**AVIS RELATIF À LA PROTECTION
CONTRE LES EVENTUELS EFFETS NOCIFS ET NUISANCES
PROVOQUÉS PAR LES RAYONNEMENTS NON IONISANTS
GÉNÉRÉS PAR DES ANTENNES ÉMETTRICES STATIONNAIRES**

Commune : BERTRIX - Exploitant : ORANGE

Référence exploitant : 003R1_5 / 32003R1_5 / 42003R1_5 / 52003R1_5

Rapport n° 2469 / 2024

Figure 1 : Vue en plan des lieux de séjour et des points de contrôle

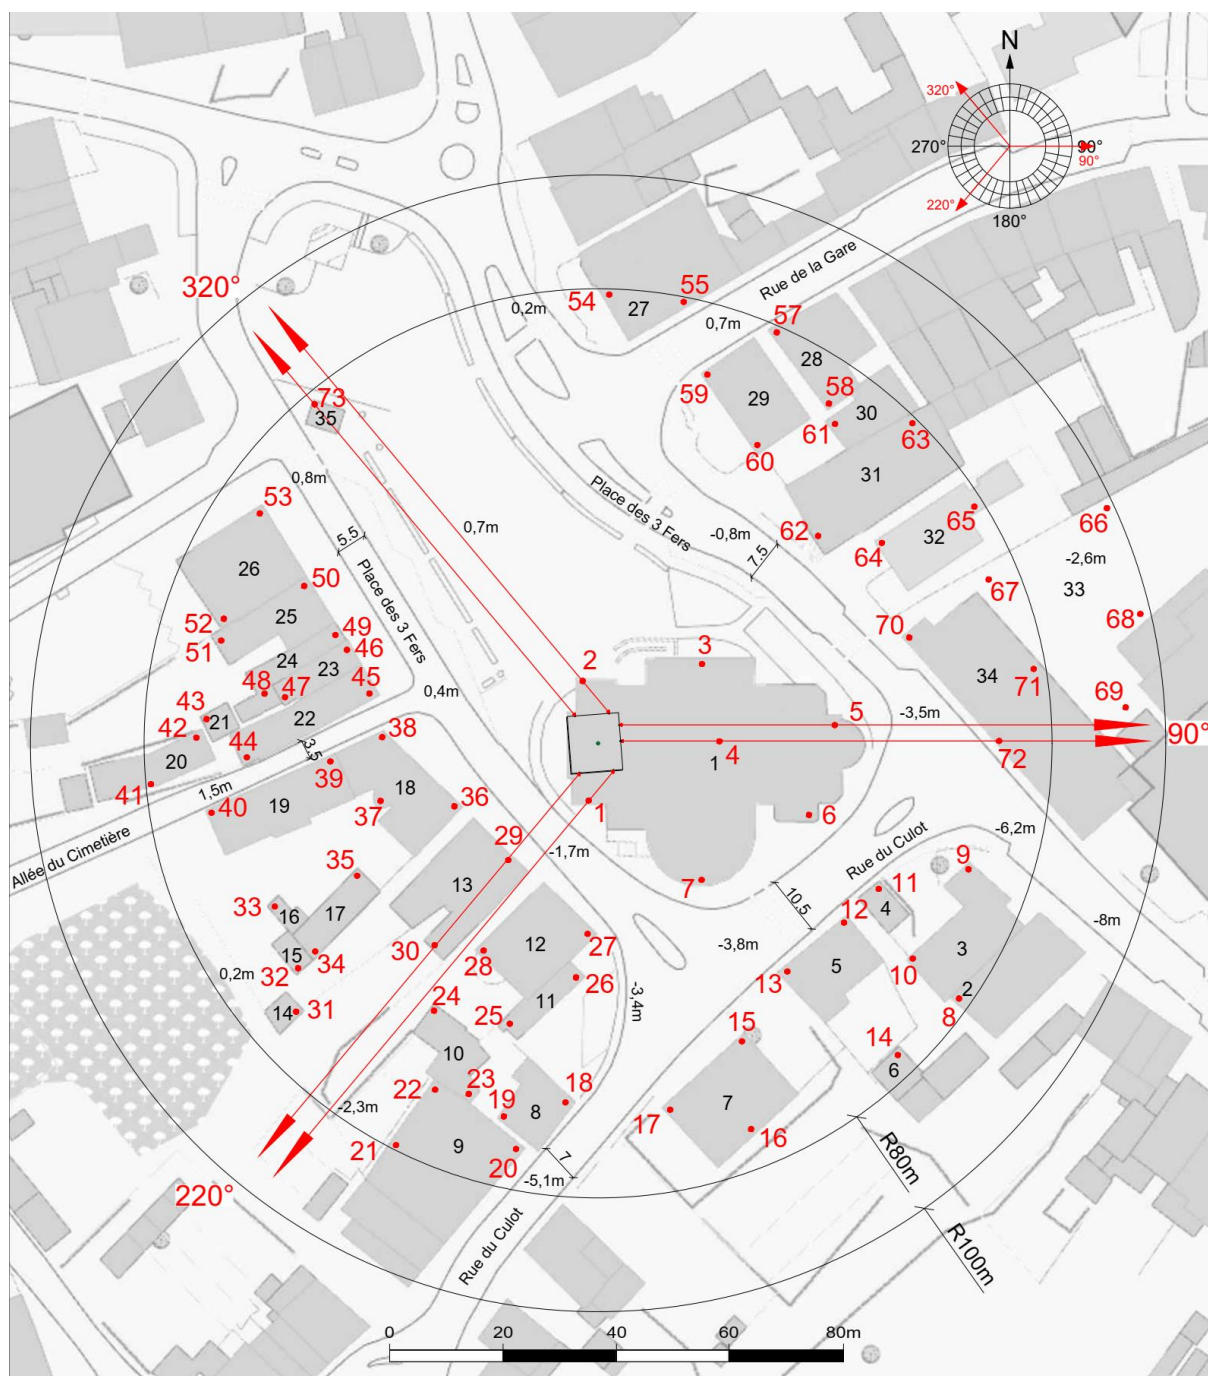
- le numéro du point de contrôle repris sur un des plans de la figure 1;
- le numéro du LS dans lequel se trouve le point de contrôle de la 1^{ère} colonne ;
- l'atténuation d'obstacle prise en compte pour le calcul de l'indice d'exposition dans le LS ;
- le résultat du calcul de l'indice d'exposition.

N° point de contrôle	LS	Atténuation (dB)	Indice d'exposition relatif à la limite par installation IE_i
53	LS26	3,0	0,617
71	LS34	0,0	0,544
52	LS26	3,0	0,450
68	LS33	0,0	0,385
72	LS34	0,0	0,369
69	LS33	0,0	0,337
66	LS33	0,0	0,325
40	LS19	3,0	0,321
51	LS25	3,0	0,316
47	LS23	3,0	0,314
44	LS22	3,0	0,258
63	LS31	3,0	0,245
50	LS25	3,0	0,196
54	LS27	3,0	0,184
59	LS29	3,0	0,169
46	LS23	3,0	0,163
58	LS28	3,0	0,162
43	LS21	3,0	0,150
57	LS28	3,0	0,137
73	LS35	3,0	0,136
55	LS27	3,0	0,134
60	LS29	3,0	0,131
41	LS20	3,0	0,117
70	LS34	0,0	0,105
30	LS13	3,0	0,100
29	LS13	3,0	0,098
62	LS31	3,0	0,083
61	LS30	3,0	0,082
67	LS33	0,0	0,080
65	LS32	3,0	0,078
34	LS17	3,0	0,074
45	LS22	3,0	0,071
39	LS19	3,0	0,067
42	LS20	3,0	0,065
28	LS12	3,0	0,062

En ce qui concerne les antennes de l'installation mentionnées dans le tableau 1, la distance maximale à laquelle la limite pourrait être atteinte, à l'extérieur, est égale à 97,7 m. S'il n'y a pas de LS à une distance inférieure, les antennes respectent forcément la limite d'immission.

Dans le cas des LS situés à l'intérieur des bâtiments, une atténuation d'obstacle est prise en compte et il en résulte que la distance maximale à laquelle la limite pourrait être atteinte se réduit à 69,1 m.

Figure 2 : Vue en plan des installations d'antennes dans un rayon de 300 mètres autour de l'installation faisant l'objet de la demande d'avis

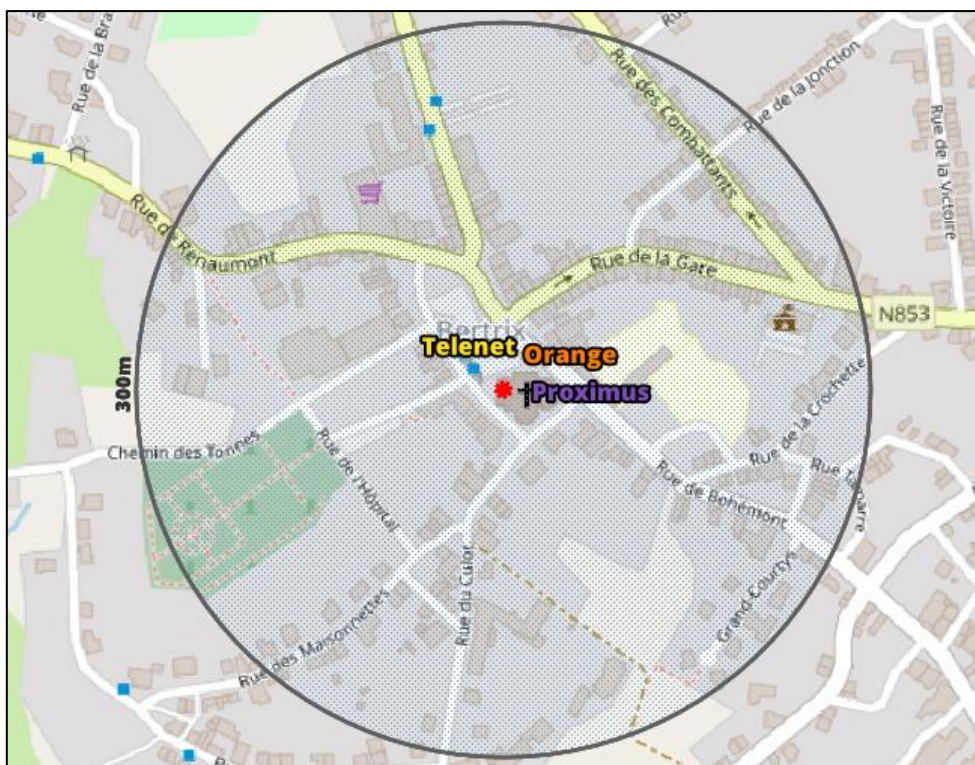
Le plan en projection verticale de la figure 2 indique la localisation des installations d'antennes émettrices stationnaires visées par le décret et situées dans un rayon de 300 mètres autour de l'installation référencée dans le paragraphe 2 et localisée au centre du cercle. Les données de localisation de ces antennes et les avis correspondant sont accessibles via le cadastre en ligne des antennes émettrices stationnaires⁶. Les installations prises en compte dans l'évaluation du respect de la limite cumulative sont les installations d'antennes émettrices déclarées en service par l'exploitant à la date du présent avis, à l'exception de l'installation référencée dans le paragraphe 2 et éventuellement d'autres installations ayant fait l'objet d'une demande d'avis à la même date et qui sont situées à l'intérieur de la zone de 300 mètres de rayon.

- a) il y a au plus 4 installations d'antennes émettrices stationnaires présentes dans la zone d'évaluation de 300 mètres de rayon représentée dans la figure 2, y inclus l'installation référencée dans le paragraphe 2 : la limite cumulative définie à l'article 4, §2 du décret est nécessairement respectée dans les lieux de séjour à l'intérieur de la zone d'évaluation de 300 mètres de rayon ;

- b) il y a exactement 5 installations d'antennes émettrices stationnaires présentes dans la zone d'évaluation de 300 mètres de rayon représentée dans la figure 2, y inclus l'installation référencée dans le paragraphe 2 et il existe, pour 3 ou 4 de ces installations, un avis attestant le respect de la limite abrogée de 3 V/m : la limite cumulative définie à l'article 4, §2 du décret est nécessairement respectée dans les lieux de séjour à l'intérieur de la zone d'évaluation de 300 mètres de rayon ;

- c) dans tous les autres cas, il a été vérifié que la limite cumulative définie à l'article 4, §2 du décret n'est pas dépassée dans les lieux de séjour sur base du nombre d'installations localisées dans la zone d'évaluation de 300 mètres de rayon représentée dans la figure 2, de leur localisation ainsi que des données inscrites dans la figure 1 et au paragraphe 4 du présent avis et dans les avis attestant le respect de la limite par installation ou de la limite abrogée de 3 V/m relatifs aux autres installations reprises dans la figure 2.

Compte tenu des considérations ci-dessus, il apparaît que l'intensité du rayonnement électromagnétique généré, dans les lieux de séjour situés dans un rayon de 300 mètres autour de l'installation référencée dans le paragraphe 2, par l'ensemble des antennes émettrices stationnaires de l'ensemble des exploitants du même site d'antennes émettrices stationnaires respecte la limite fixée à l'article 4, § 2 du décret.
